Modulo per la presentazione delle osservazioni per i piani/programmi/progetti sottoposti a procedimenti di valutazione ambientale di competenza statale

ID: Codice procedura (ID_VIP/ID_MATTM):10844

Impianto per la produzione di energia elettrica da fonte eolica, costituito da 6 aerogeneratori della potenza complessiva di 37,2 MW, un sistema di accumulo da 25 MW e relative opere connesse in località "Rempillo" nel comune di Pitigliano (GR).

ALLEGATO alle OSSERVAZIONI all' IMPIANTO EOLICO denominato REMPILLO nel COMUNE di PITIGLIANO (GR). Composto da n. 5 immagini e n. 5 pagine

Immagine n. 4 Situazione di saturazione da impianti FER nella provincia di Viterbo. Non sono riportati gli impianti fotovoltaici e agrivoltaici che hanno inciso per buona parte nel cumulo di impianti FER per superare già nel 2023 gli obiettivi del PNIEC assegnati alla Regione Lazio per il 20230.

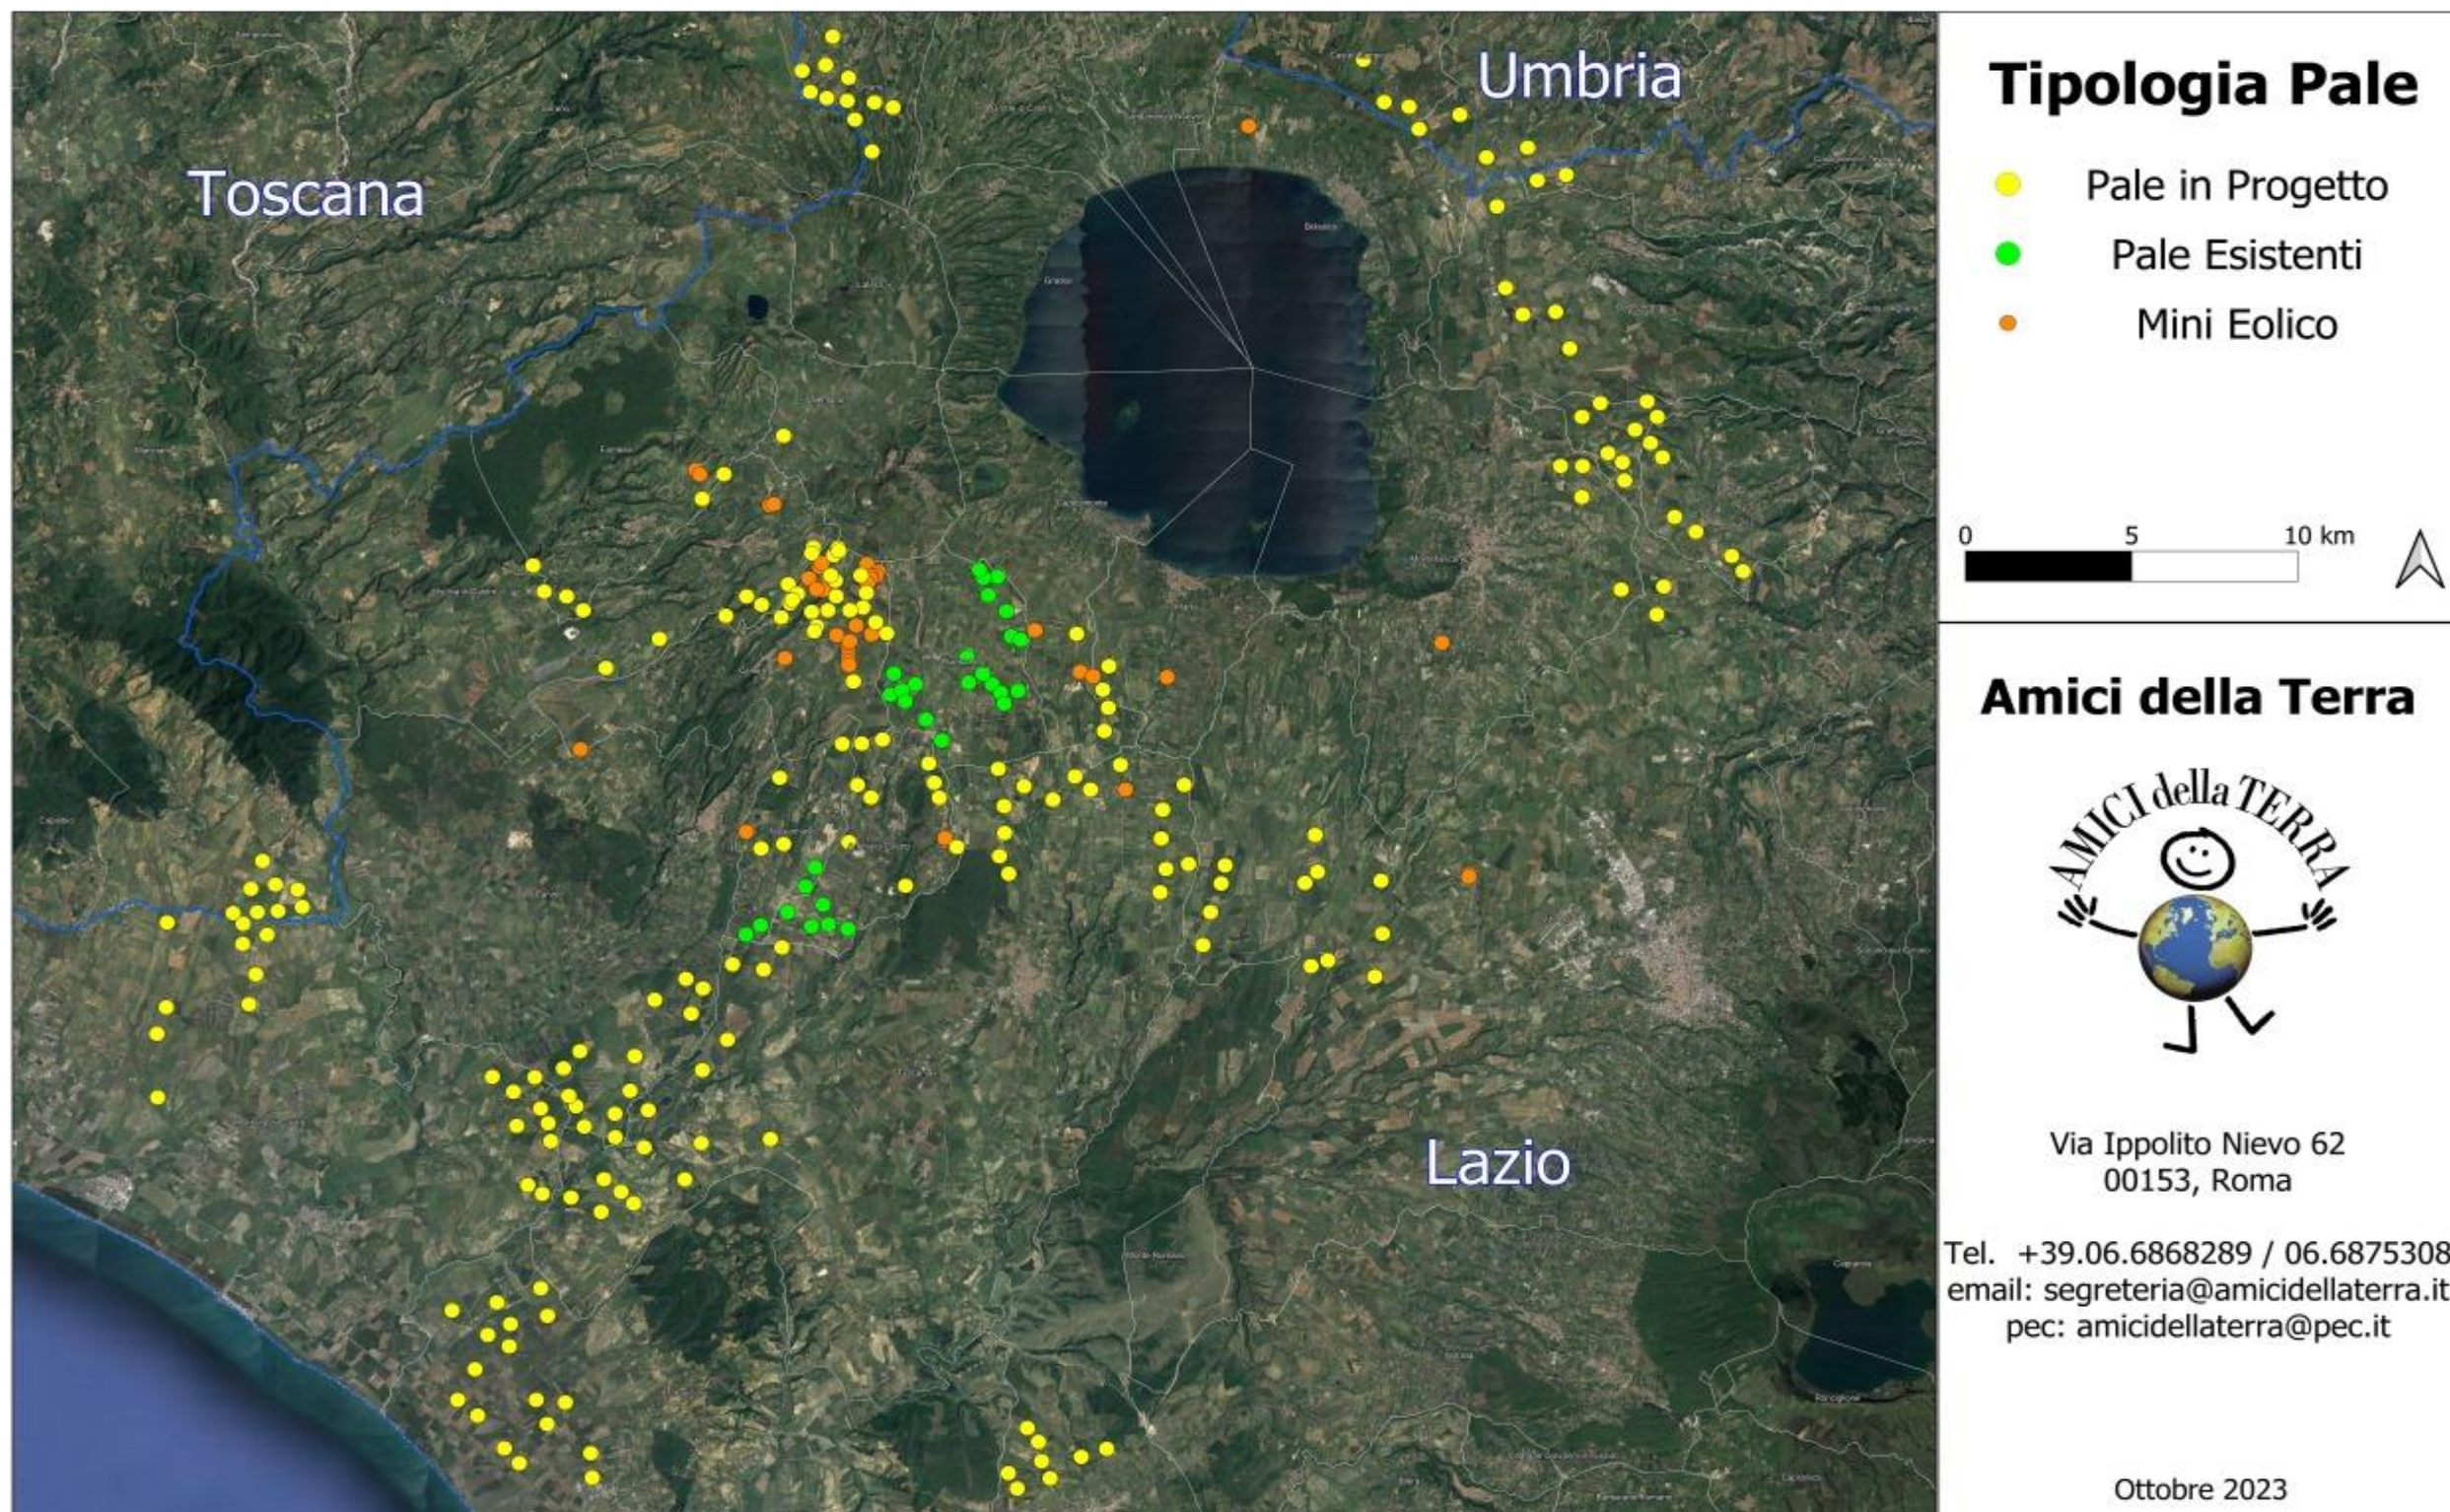
rappresenta una elevata criticità per la sostenibilità ambientale di ulteriori eventuali iniziative. L'impianto eolico "Rempillo" pur essendo "esterno al confine provinciale e regionale ma nelle sue immediate vicinanze (a soli 100 metri i primi due aerogeneratori) oltre ad impattare sul territorio e sulle economie di tre Comuni del Lazio (Farnese, Valentano e Latera) si trova nelle fasce di rispetto dei Beni di notevole interesse pubblico come si è evidenziate nelle Osservazioni nn. 1 e 2 e crea anche degli impatti negativi anche sui beni naturalistici come verrà dettagliato nell'Osservazione n. 4. Inoltre andrebbe a sommarsi al già enorme cumulo di impianti eolici e fotovoltaici e geotermici che già creano una elevata criticità ambientale nella provincia di Viterbo e interferiscono anche con il territorio toscano come si può vedere dalle immagini nn. 4 e 5 dell'Allegato n. 1.
